Metroselskabet

Redegørelse for ændring af udformning og udførelse af stationen ved Marmorkirken

Metrostationen ved Marmorkirken

**Technical Note
Risks related to the alternative
Design Solutions for the Marmorkirken Station of the
Copenhagen CITYRINGEN Metro**

Figur 1, Stationskoncept fra 2009 til venstre og den ændrede udformning til højre

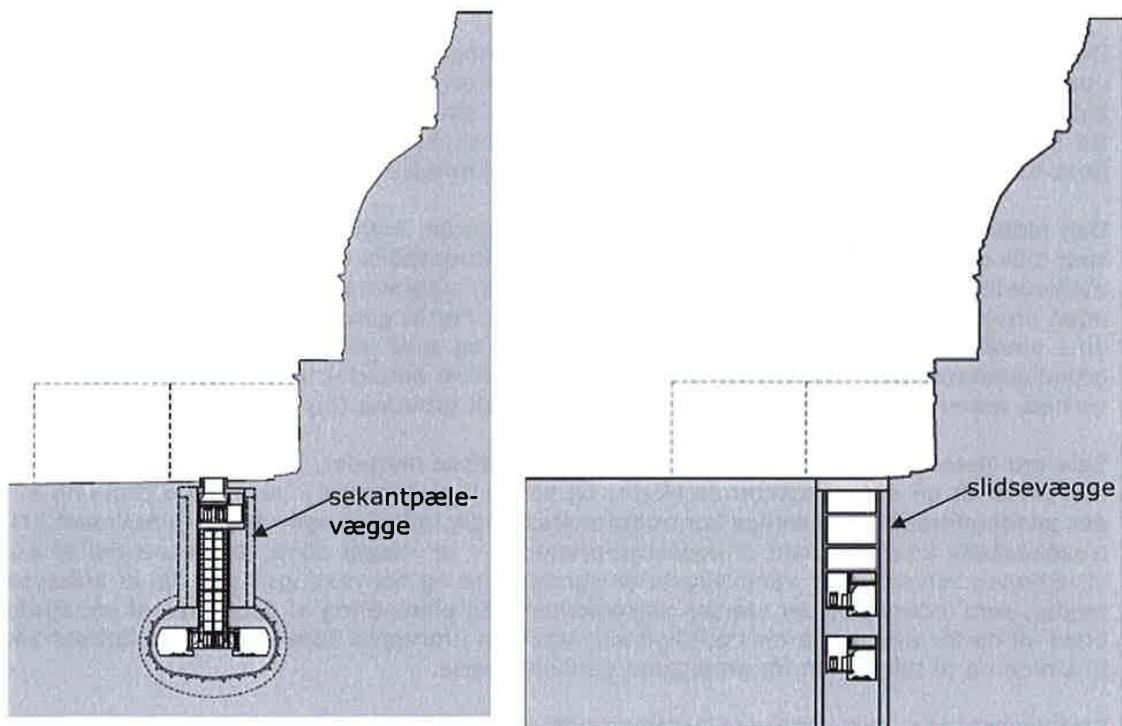
Den ændrede udformning gør det muligt at undgå kavernen, og øger samtidig dybden af stationsboksen, idet den lukkede stationsboks i stedet føres helt ned under det nederste spor på stationen. Dette indebærer samtidig, at der anvendes slidsevægge i stedet for sekantpæle som indfatningsvægge omkring stationsboksen, da denne metode under de givne betingelser vurderes bedst egnet, bl.a. fordi indfatningsvæggene skal væsentligt dybere ned, jf. beskrivelsen nedenfor.

Indfatningsvægge til stationsbyggeriet i forhold til
Marmorkirkens pælefundament

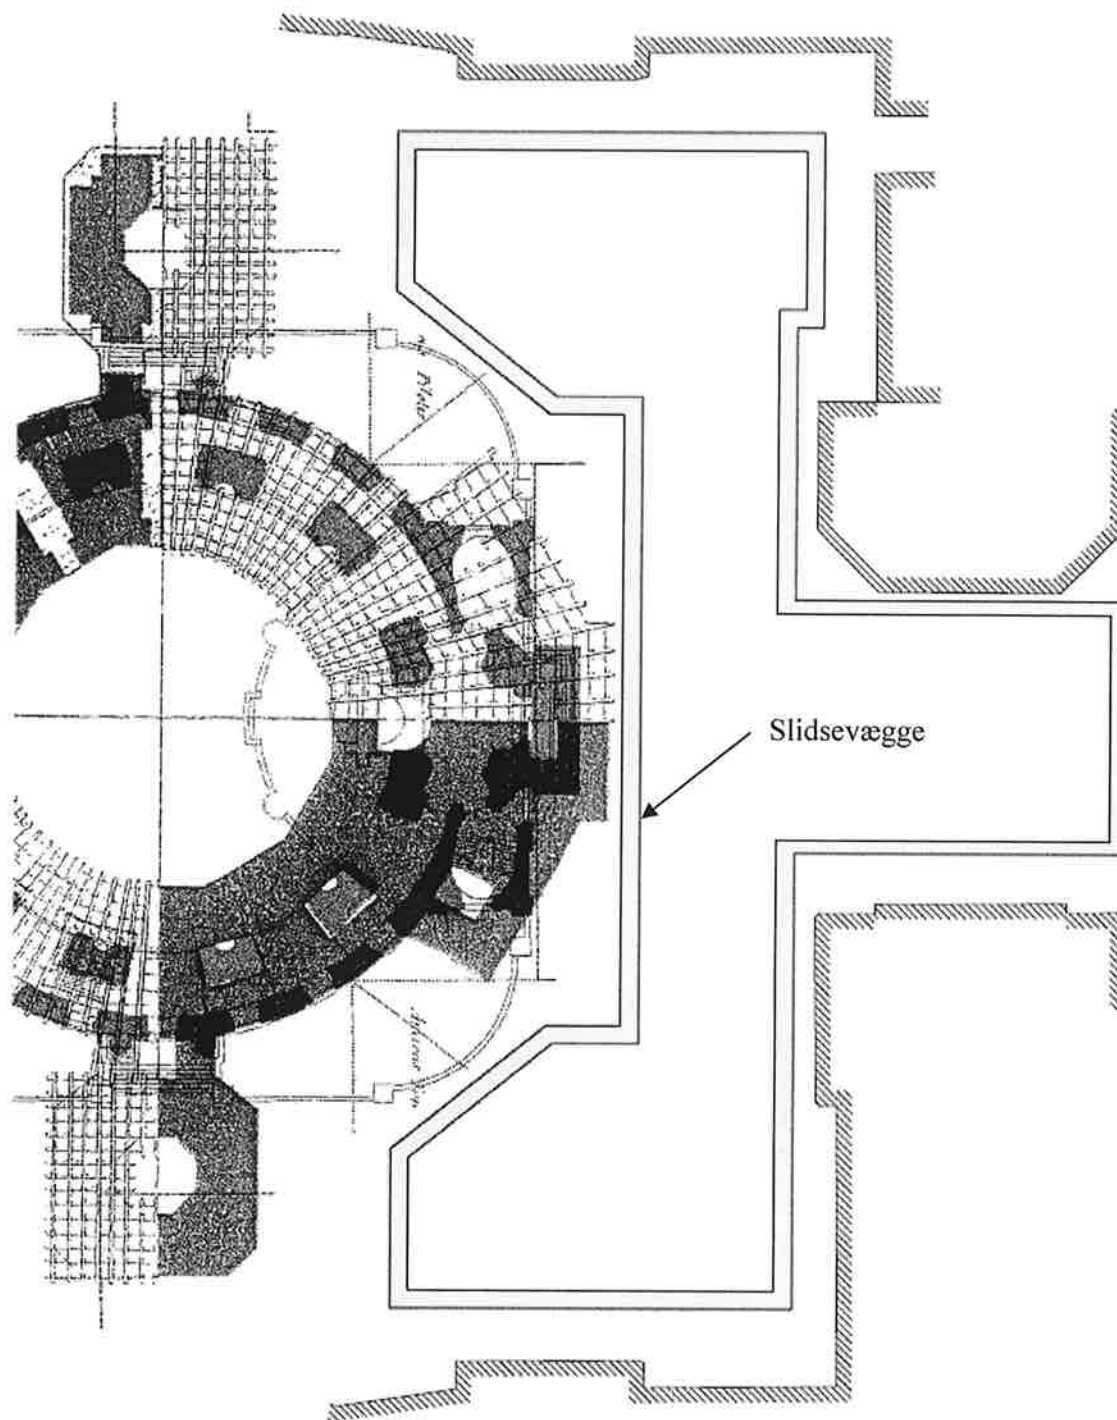
Da stationsboksens placering er uændret, berører anlægget af stationen ikke kirkens pælefundament. Dette gjaldt med den tidligere udformning, ligesom det gælder med den ændrede udformning. Udstrækningen af pælefundamentet er nøje undersøgt gennem prøveudgravninger foretaget af Bymuseets arkæologer. Pælefundamentets udstrækning fremgår af et bilag til denne redegørelse.

Fig. 1 Tværsnit af hidtidig udførelsesmetode

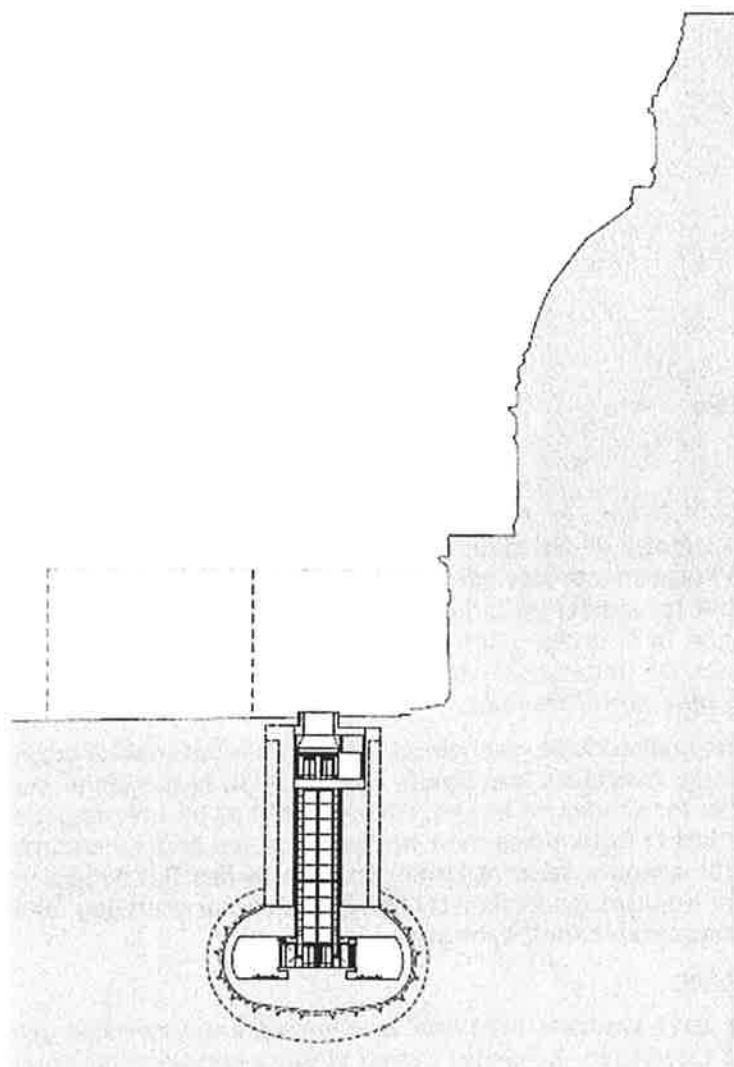
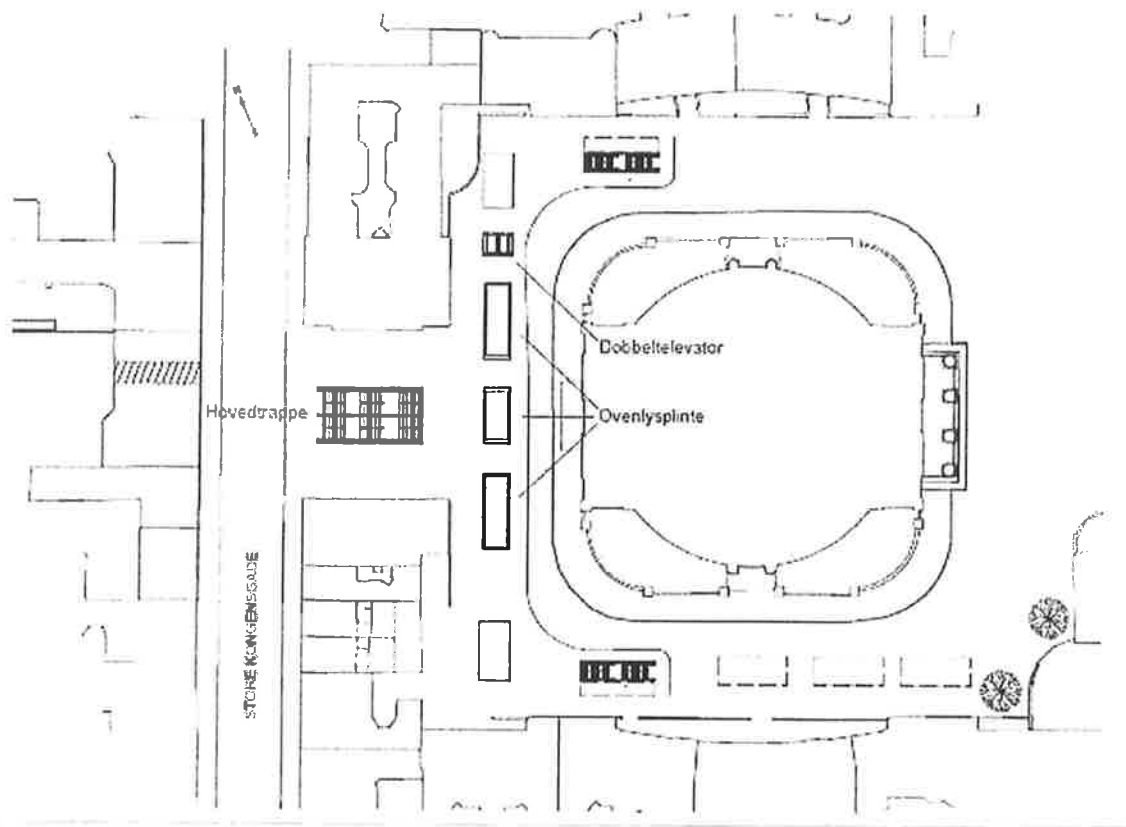
Den hidtidige udførelsesmetode, som er vist nedenfor på figur 1 og 2, består af en skakt med vandtæt væg, som foruden udvides med en kaverne. Skaktens væg etableres, inden jorden graves væk, og indebærer derfor ingen risiko for indtrængning af grundvand i skakten. Men for at sikre, at der ikke trænger grundvand ind i kaveren, som er et underjordisk rum

der udgraves direkte i kalken og derfor, mens den udgraves, vil være åben for vandindtrængning, vil området skulle nedfryses eller på anden måde sikres, inden udgravningen kan begyndes.

Figur 3 Tværsnit af den foreslåede ændrede udførelsesmetode

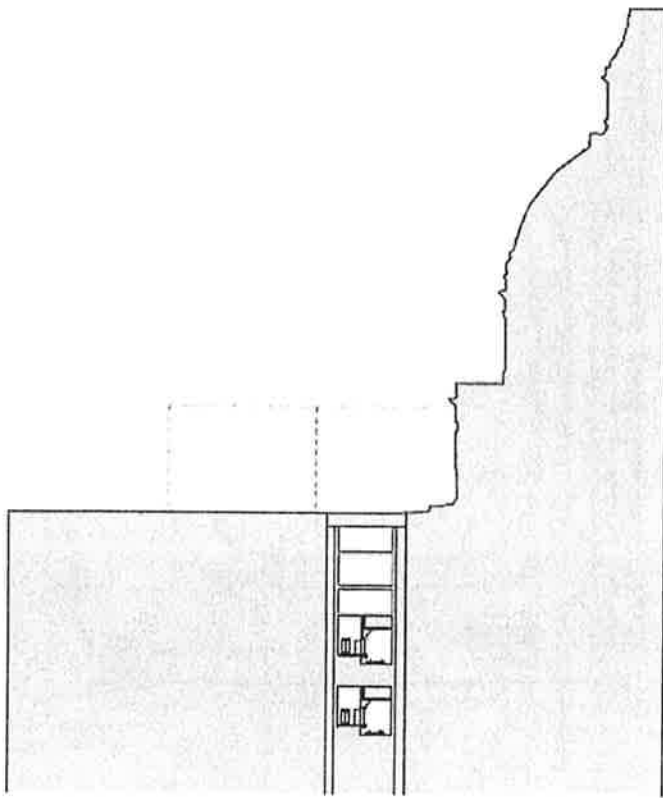
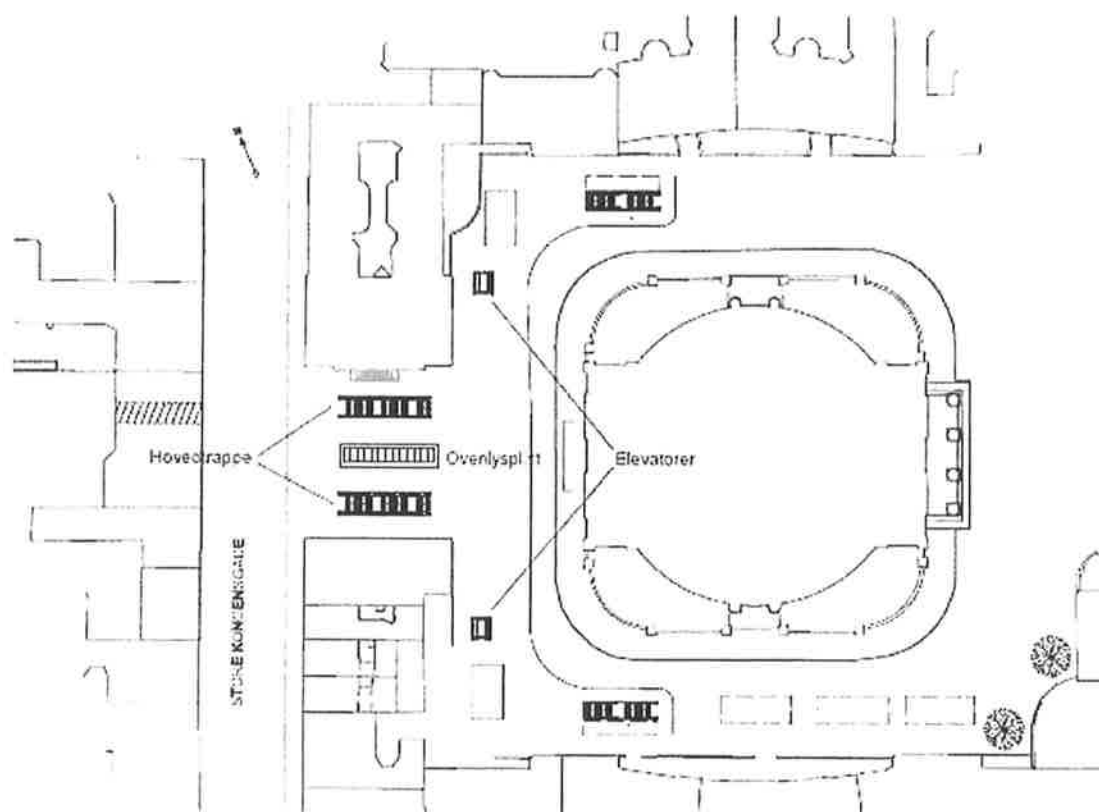
Den nu foreslåede udførelsesmetode består alene af en skakt med vandtætte vægge, som blot føres dybere ned, således at kavernen undgås, jf. figur 3 og 4 nedenfor. Metoden er enklere og skaber endnu større sikkerhed for, at der ikke sker nogen skade på kirken, og for, at anlægsarbejderne ikke forsinkes med en deraf følgende længere periode med gener for de omkringboende. Den foreslåede udførelsesmetode indebærer, at stationens spor kommer til at ligge over hinanden i stedet for ved siden af hinanden, det ene spor lidt højere det andet lidt lavere end med den hidtidige løsning, og ved normal drift vil det være samme perron, som skal benyttes i en bestemt retning. På overfladen vil nedgangen til stationen - som i den hidtidige løsning ligger midt i Frederiksgade ud mod Store Kongensgade - af konstruktions-tekniske grunde skulle deles i to trapper, én i hver side af gaden, ligesom de to elevatorer skal placeres hver for sig, og ovenlysene foran kirken må flyttes til Frederiksgade mellem de to trapper. Justeringerne vurderes funktionelt neutrale for omgivelserne og for passagerernes adgang til stationen.
